Svar fra tiltakshaver angående innsigelser og faglige råd:

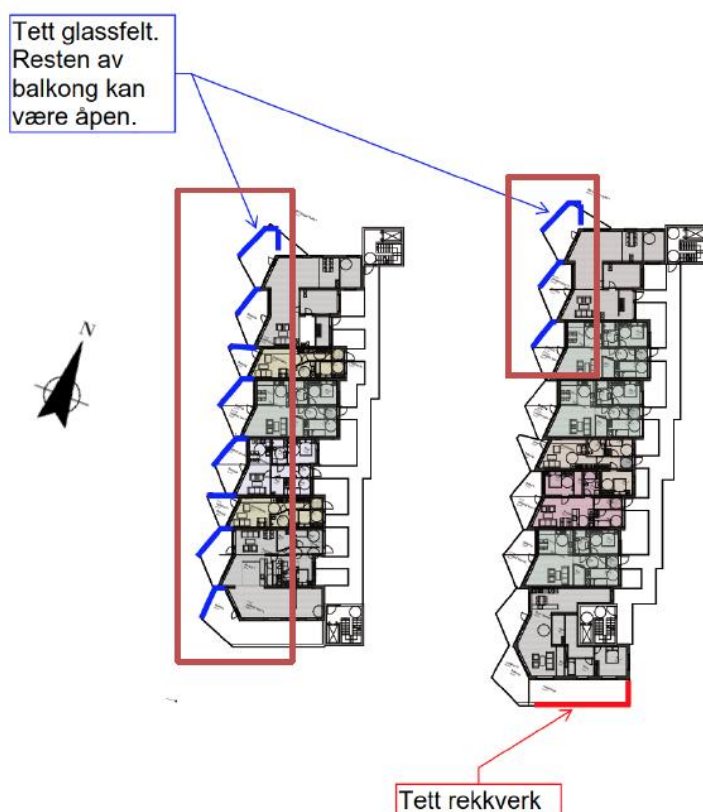
Når det gjelder støyskjerming av boligene er dette redegjort for på side 11 i støyrapporten. Her vises det at balkongene får støyskjerm mot nordsiden, mens de er åpne mot sør. Støyskjermingen som er vist med blå strek i illustrasjonen går fra gulv til himling og gir støynivå på fasader under anbefalt verdi, og gir stille side for stue og soverom på denne siden av bygget. Resten av balkongen er åpen, men har tett rekkverk. Legger ved utsnitt av illustrasjon:
